감사결과 처분요구서

- 공항시설 관리 및 운영분야 특정감사 -

2025. 9.

【그림1】 &&공항 원형계류장 진입지점 표지 현황

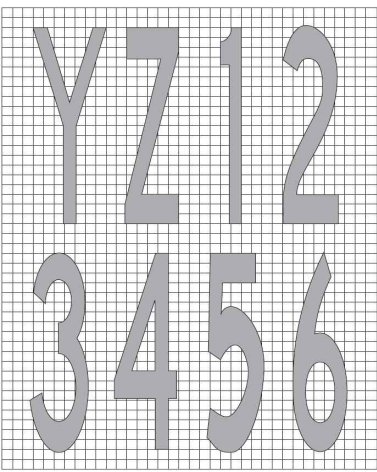
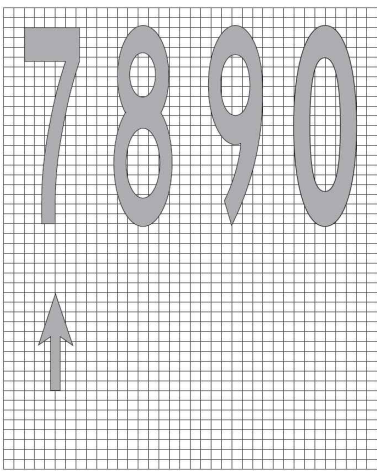
그런데 &&공항에서 관리중인 진입지점표지는 【그림1】 과 같이 설치기준에서 제시한 모양과 상이하게 설치되어 있었으며, 규정과 상이한 표지는 조종사의 시인성을 저해할 수 있는 사항이므로 개선이 필요하다.

설치현황 (5번, 7번주기장)	설치기준상의 숫자 모양

- ① &&공항장은 ‘가’항과 관련하여 계류장 내 원형계류장 진입지점표지를 「공항·비행장시설 및 이착륙장 설치기준」에 충족하도록 도색하시기 바랍니다.(시정)
- ② ◆◆◆◆공항장은 ‘나’항과 관련하여 주기장 배정에 대한 세부사항과 현재의 공항운영규정을 검토하여 주기가능 최대기종을 운영상황에 맞도록 지정하고 그 결과에 따라 항공기 주기보호선을 조정하시기 바랍니다.(시정)
- ③ ◇◇공항장은 ‘다’항과 관련하여 유도로등의 설치위치가 「항공등화 설치 및 관리기준」에 충족하도록 조치하시기 바랍니다.(시정)

【그림】 자체 안전점검보고서 관리 현황

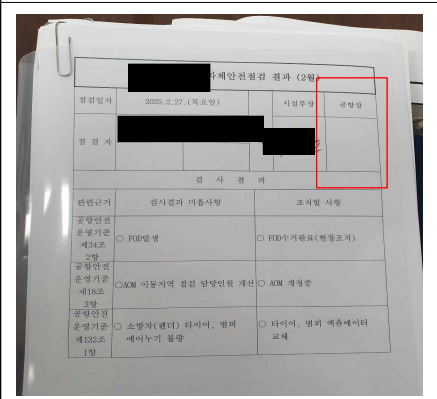
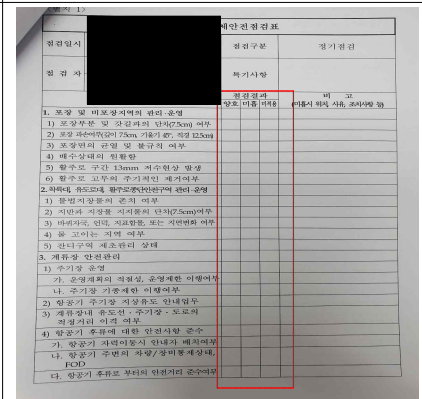
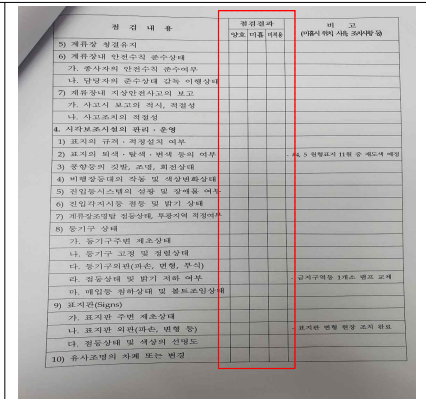
그런데 감사기간 중 ◎◎공항의 최근 1년간(2024년 3월~2025년 3월)의 자체 안전점검보고서를 확인한 결과, 2025년 2월 자체점검 결과를 공항장에게 보고 하지 않았으며 2024년 10월 점검결과의 세부 점검항목을 미표기 하는 등 공항 운영규정에 따른 자체 안전점검결과 기록관리 업무를 소홀히 하였다.

공항장 미보고 사항(2025년 2월)	세부 점검항목 미표기 (2024년 10월)

① ☎☎☎☎실장은 ‘가’항과 관련하여 자체 안전점검결과의 보고 및 관리업무를 소홀히 한 관련자에 대하여 ‘주의’ 조치하시기 바랍니다.

③ ◎◎공항장은 ‘가’항과 관련하여 자체 안전점검 결과관리가 공항운영규정에 따라 이행되도록 자체검사자에 대한 교육실시 등을 통해 관련 업무에 철저를 기하시기 바랍니다.(통보)
